MPL/PF/FZ/241/3/03/25

Dotyczy: postępowania prowadzonego w trybie przetargu nieograniczonego na podstawie ustawy z dnia 11.09.2019 r. Prawo zamówień publicznych (Dz. U. z 2024 r., poz. 1320, t.j. z dnia 30.08.2024 r. z późn. zm.) zwanej dalej "ustawą PZP" lub „PZP” pn. „**Rozbudowa terminalu pasażerskiego Kraków Airport etap I – część T6**”.

Na podstawie art. 135 ust. 2 ustawy PZP w związku z wpłynięciem pytań do SWZ Zamawiający udziela następujących wyjaśnień:

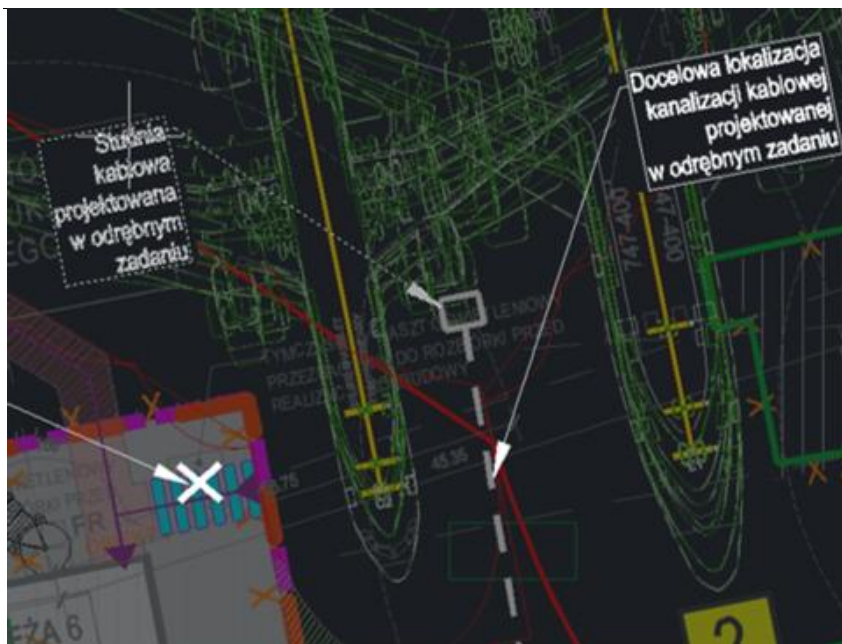
Pytanie nr 417

W pkt. 4.3 załącznika nr 3 cz. 3.3 napisano „Aby zapewnić wysoką pewność zasilania oraz niezawodność energetyczną nowego terminala, proponuje się, po uzgodnieniu z Inwestorem, wyremontowanie istniejących odcinków linii kablowych SN-15 kV”. Prosimy o wyjaśnienie czy wyremontowanie linii kablowych, o których mowa w tym punkcie ma być przedmiotem oferty?

Zamawiający odsyła do odpowiedzi na pytanie 254.

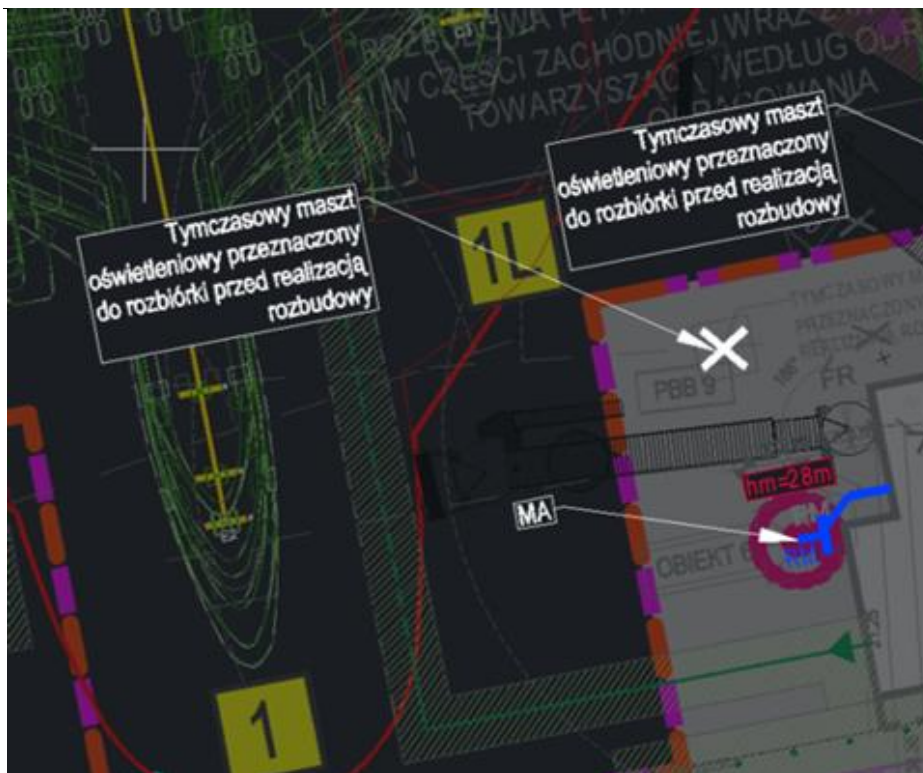
Pytanie nr 419

Prosimy o wskazanie lokalizacji złączy kablowych ZK1 i ZK2.

Złącza kablowe znajdują się w zastrzeżonej części lotniska przy granicy ze strefą militarną przy budynku LPR to jest naprzeciw stanowiska 33.

Jednocześnie Zamawiający odsyła do odpowiedzi na pytanie 254.
